Zeitschrift: **Schweizerische Bauzeitung**

Band (Jahr): **94 (1976)**

Ideenwettbewerb Amtshaus Bern

Modellaufnahme von Nordosten

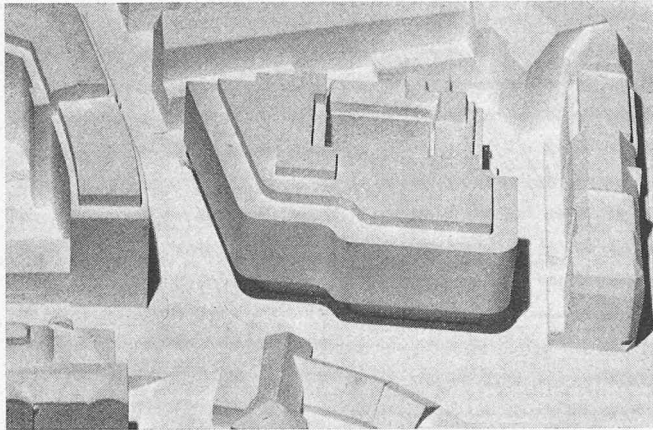
Aus dem Bericht des Preisgerichtes

Der durch den Abbruch des bestehenden Amtshauses gewonnene gestalterische Spielraum wird überzeugend ausgeschöpft: Die klar erfassbare Gebäudeform weist nicht nur einen eigenständigen Ausdruck auf, sondern ordnet sich in den Zug der Hodlerstrasse und der Genfergasse ein und zeigt ausserdem eine beachtenswerte Möglichkeit auf für die Überleitung von der bestehenden Baustruktur des 19. Jahrhunderts zum neu zu gestaltenden Schützenmatt- und Brückenkopfgebiet. Der grosszügig gestaltete Entwurf beeindruckt durch seine räumliche und betriebliche sowie konstruktive Einfachheit. Die kompromisslose Haltung führt jedoch im Innern und im Äusseren zu einer Erscheinungsform, die dem spezifischen Charakter der Institution zu wenig Rechnung trägt.

Modellaufnahme von Nordosten

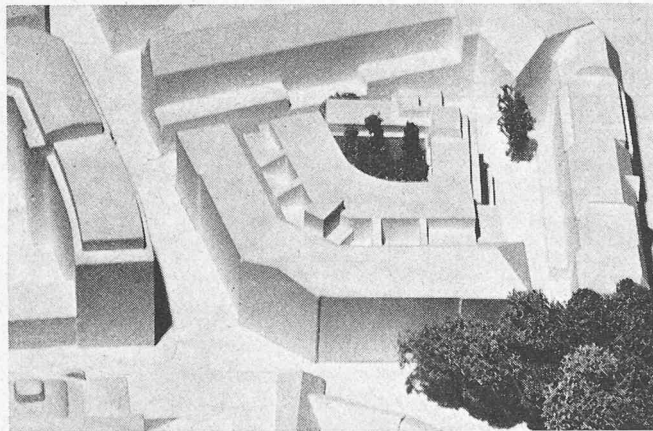
Aus dem Bericht des Preisgerichtes

Das Konzept vertritt die Auffassung, dass im gegebenen städtebaulichen Rahmen möglichst keine Veränderungen im öffentlich sichtbaren Bereich vorgenommen werden sollten. Das Projekt verzichtet damit bewusst auf eine Aufwertung des öffentlichen Bereiches und trägt der künftigen Entwicklung im Zusammenhang mit der Schaffung einer möglichst fussgängerfreundlichen Strassenraum-atmosphäre nicht Rechnung. In der inneren und äusseren Gestaltung zeigt der Entwurf eine überzeugende formale Differenzierung zwischen Alt- und Neubauteilen auf. Der wesentliche Beitrag des Vorschlages liegt in der weitreichenden Erhaltung der vorhandenen Bausubstanz und der guten Zusammenfügung von Alt- und Neubau.

Modellaufnahme von Nordosten

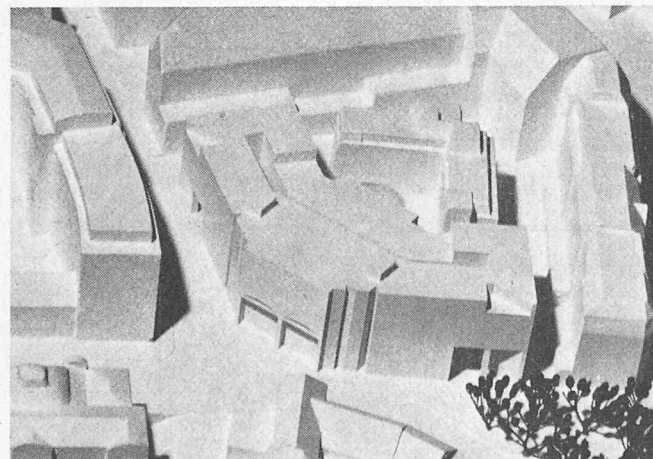
Aus dem Bericht des Preisgerichtes

Die Übernahme der symmetrischen Gebäudeanlage im Sinn des bestehenden Amtshauses in einen Neubau ist aufgrund seiner innerbetrieblich und architektonisch sinnvoll und klar entwickelten Aufbaues verständlich. Die Axialität des Projektes ist dagegen im städtebaulichen Rahmen nicht motiviert: der durch den Abbruch gewonnene gestalterische Spielraum ist zu wenig ausgeschöpft. Grosszügige Konzeption und kraftvoller Ausdruck sind die Hauptmerkmale des vorliegenden Entwurfs.
